**Mémoire en réponse à l'avis de la Mission Régionale d'Autorité environnementale d'Ile-de-France en date du 7 octobre 2021 sur l'étude d'impact environnementale du projet de construction de l'îlot G3 de la ZAC Victor Hugo à Bagneux (92)**

**linkcity**  
ILE-DE-FRANCE

# Sommaire du mémoire en réponse à l'avis de la MRAe

*Coupe de la façade Sud au droit de la venelle*

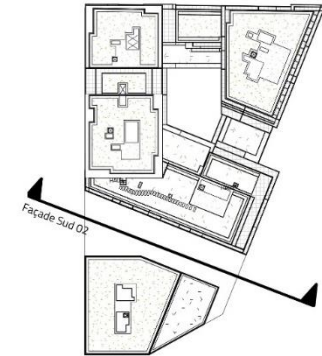
**Recommandation n°2 - La MRAe recommande de compléter l'analyse paysagère du projet avec des vues d'ensemble depuis le Nord et des coupes du projet incluant le bâti environnant permettant d'apprécier les différences de hauteur rapportées à l'éloignement.**

Les coupes de principes ci-après visent à répondre à la recommandation formulée par la MRAe.

*Coupe de la façade Nord*

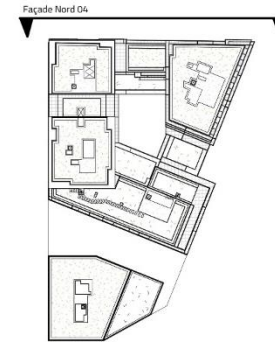
**Recommandation n°2 - La MRAe recommande de compléter l'analyse paysagère du projet avec des vues d'ensemble depuis le Nord et des coupes du projet incluant le bâti environnant permettant d'apprécier les différences de hauteur rapportées à l'éloignement.**

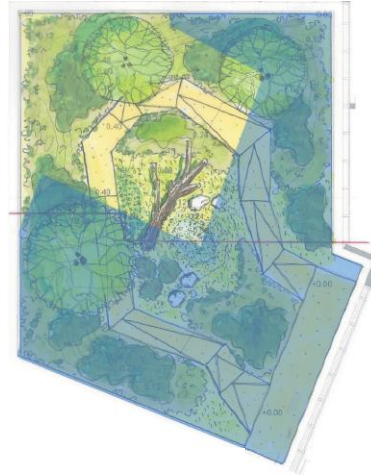
**Recommandation n°3 - La MRAe recommande de justifier les pertes d'ensoleillement observées sur les immeubles voisins (jusqu'à 33%) notamment au regard de la concertation menée et de présenter les mesures visant à éviter, réduire ou compenser ces effets.**

Il est également à rappeler qu'à l'appui des héliodons réalisés et des calculs de perte d'ensoleillement, seules deux « constructions » sont vraiment impactées par les bâtiments de l'îlot G3 :

- les bâtiments de la Cité des Martyrs de Châteaubriant, qui subissent une perte d'ensoleillement sur l'ensemble des saisons avec des pertes oscillant entre 8% (en hiver) et 33% au maximum (au printemps) ;
- l'Eglise Sainte-Monique à l'Est qui subit une perte d'ensoleillement moins impactante (uniquement au printemps et en été avec respectivement 17% et 8% d'ensoleillement en moins sur ces seules saisons).

Bien que ces pertes peuvent être importantes pour ces constructions et ce, en fonction des saisons et des heures de la journée, il ne s'agit pas d'une perte totale d'ensoleillement.

*Degré d'ensoleillement du jardin*

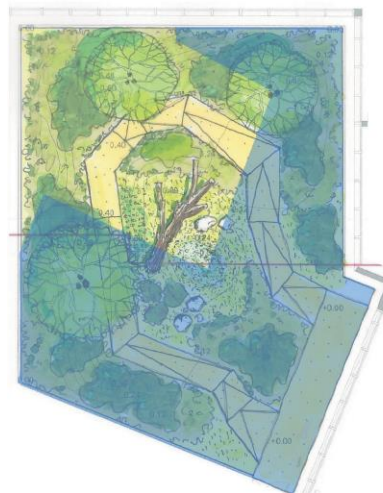
**Recommandation n°3 - La MRAe recommande de justifier les pertes d'ensoleillement observées sur les immeubles voisins (jusqu'à 33%) notamment au regard de la concertation menée et de présenter les mesures visant à éviter, réduire ou compenser ces effets.**

A noter enfin que ces principes morphologiques veillent à maintenir un degré d'ensoleillement optimal pour le jardin central de l'îlot G3.

Le jardin pédagogique profite du soleil au printemps et à l'automne de 11h à 14 h environ.

Le jardin pédagogique profite du soleil l'été de 10h à 15 h environ.

Le jardin pédagogique reste à l'ombre en hiver.

*« Jardins de pluie » au droit de la place des Métros*

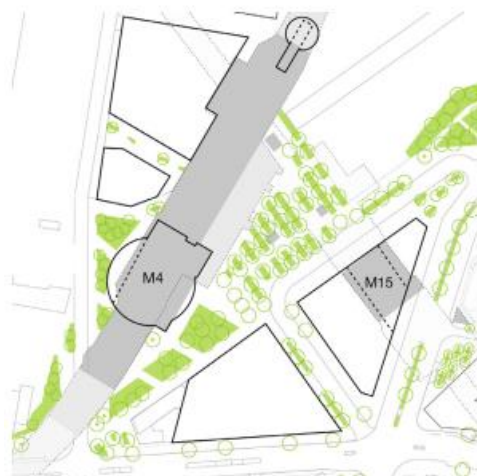
**Recommandation n°5 - La MRAe recommande de préciser et démontrer l'efficacité attendue des mesures envisagées pour éviter, réduire ou compenser l'effet îlot de chaleur qu'est susceptible d'amplifier le projet et, à plus large échelle, l'aménagement des îlots G1, G2 et G3, et quantifier cet impact.**

En effet, la place des Métros prévoit à termes le développement d'environ 130 arbres nouveaux sur l'espace public (soit +45% d'arbres par rapport à l'existant) en plus des aménagements paysagers propres à chacun des îlots.

En plus d'offrir un développement paysager de qualité à cet espace minéral, la plantation de ces arbres s'organisera au sein de multiple « jardins de pluie » en pleine terre qui favoriseront une infiltration des eaux pluviales de ruissellement à ciel ouvert.

# Schéma des mobilités en 2030 : aménagements piétons et cyclables

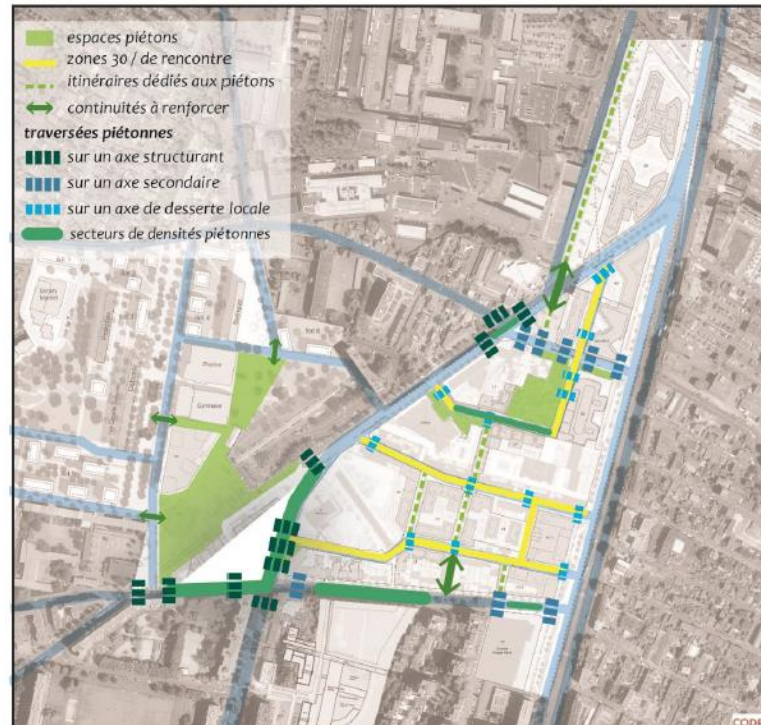
**Recommandation n°7 - La MRAe recommande d'expliciter la stratégie d'incitation aux modes actifs mis en place, estimer la répartition modale des déplacements des habitants et utilisateurs du bâtiment puis indiquer le nombre de places de stationnement vélos, deux-roues motorisés et automobiles qui en découle.**

**Le projet de la ZAC Ecoquartier vient mailler ce quartier de plus 20 hectares de nombreuses nouvelles circulations Nord-Sud dédiées aux modes doux.**

Sur les voiries requalifiées, les trottoirs sont élargis et plantés, la largeur des voiries carrossables est diminuée et des dispositifs de plateaux sécurisent et favorisent les traversées piétonnes.

Autour du lot G3, l'avenue Henri Barbusse initialement très routière, est transformée en large parvis piéton traversée partiellement par une seule voie réservée aux circulations et à la desserte Bus.

Les stationnements vélos sur l'espace public sont largement prévus dans le cadre de la ZAC mais également du pôle de déplacement qui prévoit le développement à terme de plus de 1 000 emplacements vélos sur le pôle en accès libre ou sécurisé.

## Rue de Verdun x rue Henri Barbusse

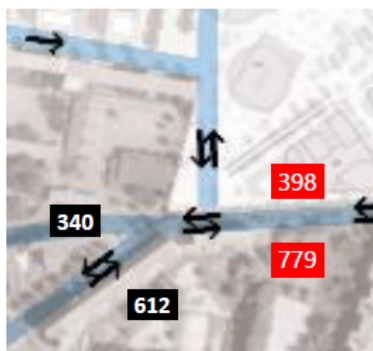
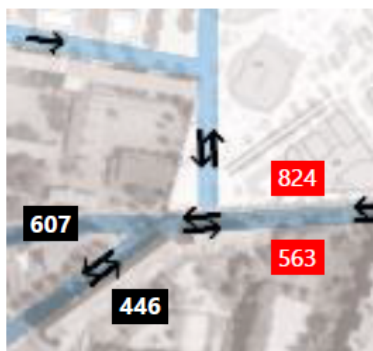
**Recommandation n°9 - La MRAE recommande d'actualiser les données de l'état initial sur le bruit et la qualité de l'air et de simuler à horizon du projet les impacts sur la qualité de l'air et sur l'ambiance sonore à l'échelle du projet et de la ZAC**

A cet égard et comme présenté dans les planches suivantes, et au droit des carrefours les plus proches du lot G3 (carrefour rue de Verdun x rue Henri Barbusse / carrefour avenue Victor Hugo x rue de Verdun x rue Louis Pasteur), CODRA s'est donc fondé :

- sur les données de trafic de 2011 (avant aménagement du secteur 6) ;
- il a ensuite associé à ces données, les tendances en termes de circulation à l'horizon 2030 (tendances arrêtées au regard des conditions de circulation sur le secteur entre 2004 et 2018, des données INSEE sur le déplacement des habitants et actifs sur la zone et des aménagements viaires prévus sur le secteur).

- Ce tronçon de la rue de Verdun n'a pas fait l'objet de comptages à l'occasion des études précédentes.
- Les flux indiqués ici en rouge correspondent donc uniquement aux flux générés par le projet et au report des flux qui empruntaient auparavant la voirie supprimée par G1, G2 et G3.
- En supposant que le trafic de 2011 est maintenu, les flux sur ce tronçon pourraient donc être plus élevés de 100 à 200 véhicules par sens par rapport aux estimations ci-contre.
- Il est proposé de prévoir 1 file dans chaque sens.
- La branche nord de ce carrefour sera créée dans le cadre de la ZAC des Musiciens. L'avancement des études à ce stade ne permet pas d'estimer les flux qui emprunteront cette voie nord <> sud mais son statut sera celui de voie de desserte locale.
